COMMUNE DE PEYNIER

Dossier de demande d'autorisation préfectorale au titre des articles L214-1 à 3 du Code de l'Environnement

OAP LA TREILLE - CREATION D'UNE NOUVELLE ZONE URBAINE DEMANDE DE COMPLEMENTS

N° dossier : 17 11518/04
Version : B
Date : 10 septembre 2018

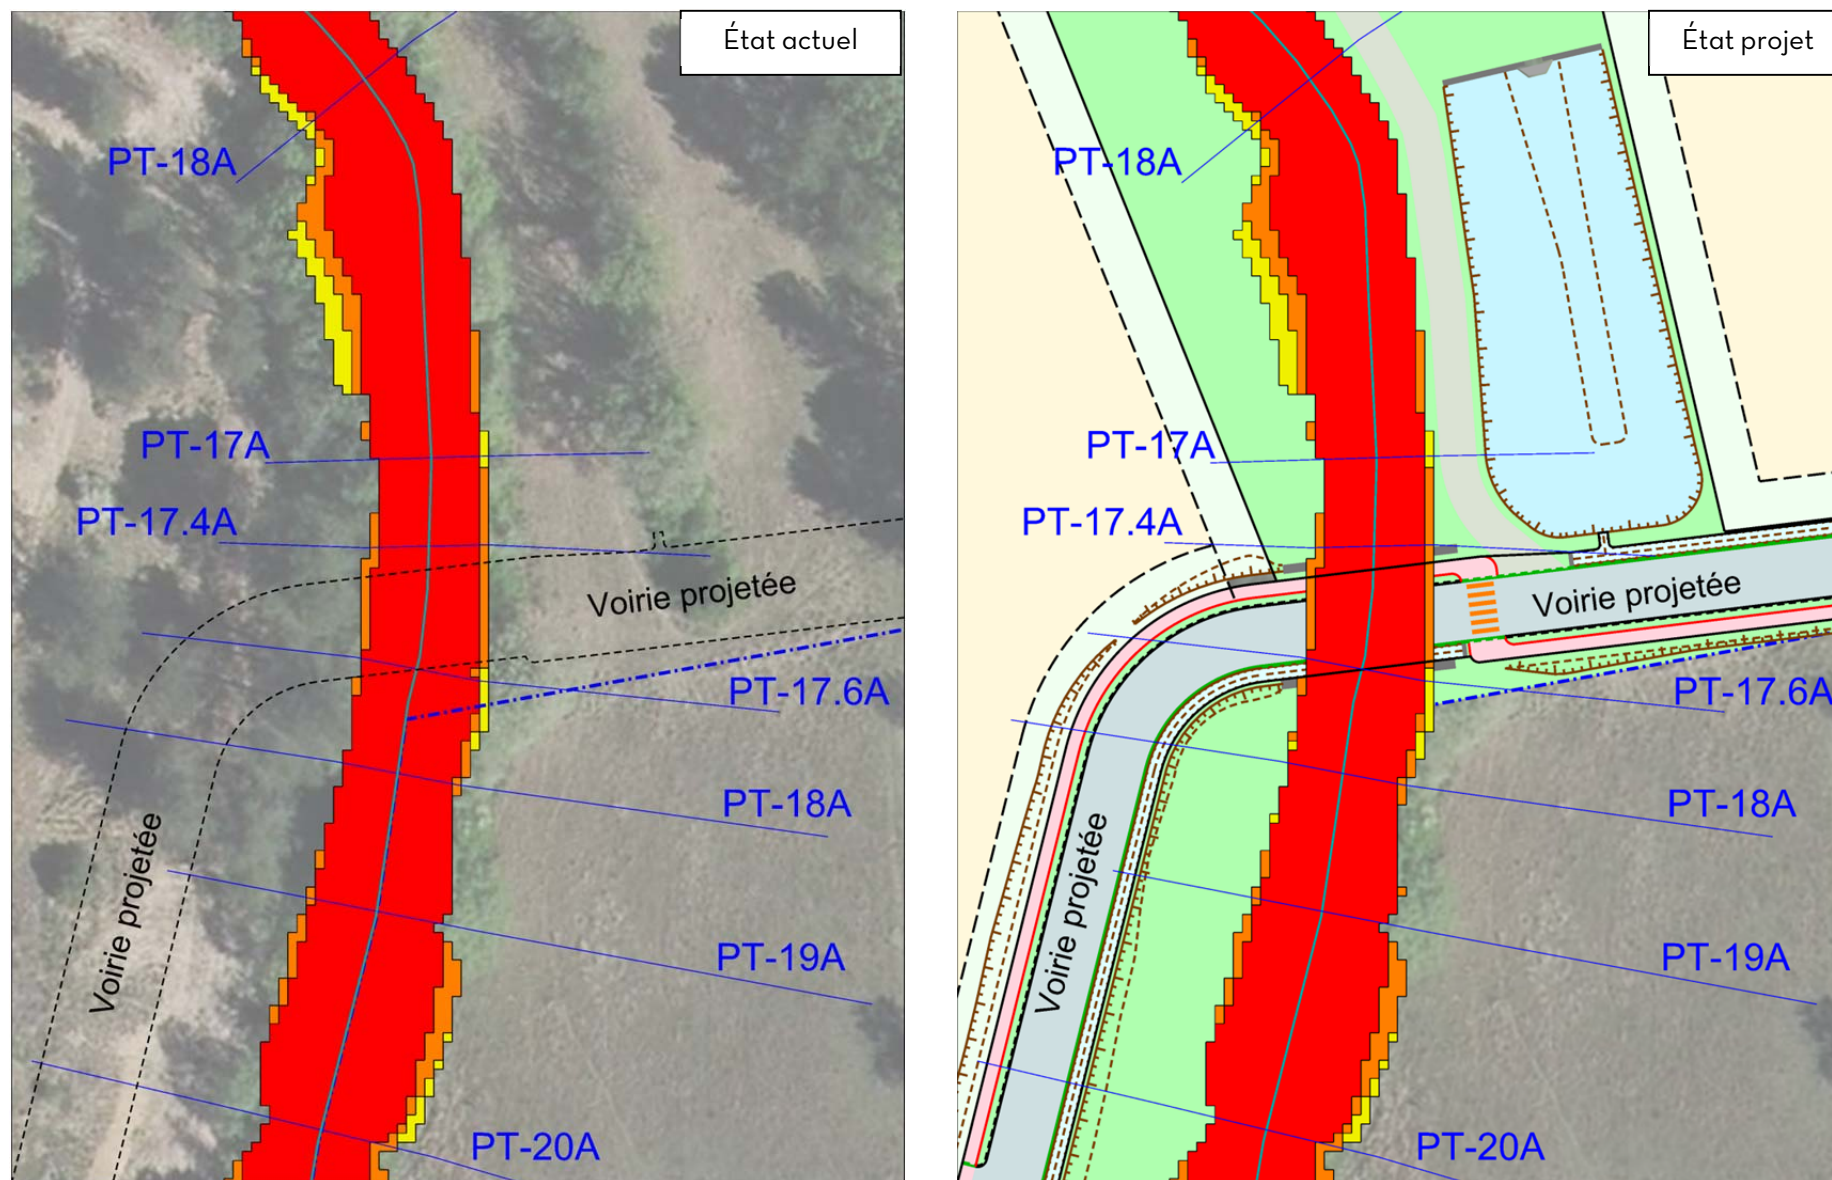
- 5-a les résultats de l'approche quantitative présentent uniquement une enveloppe inondable pour une crue de retour 100ans. Il serait préférable que le bureau d'études utilise la grille de l'aléa de référence qui est utilisé sur l'ensemble du bassin versant de l'Arc (voir illustration ci-contre).

L'étude de l'aléa inondation du site est complétée par une présentation des résultats en suivant la grille d'aléa utilisée dans le bassin versant de l'Arc.

Cette grille définit l'aléa inondation selon 2 composantes, la hauteur d'eau et la vitesse d'écoulement.
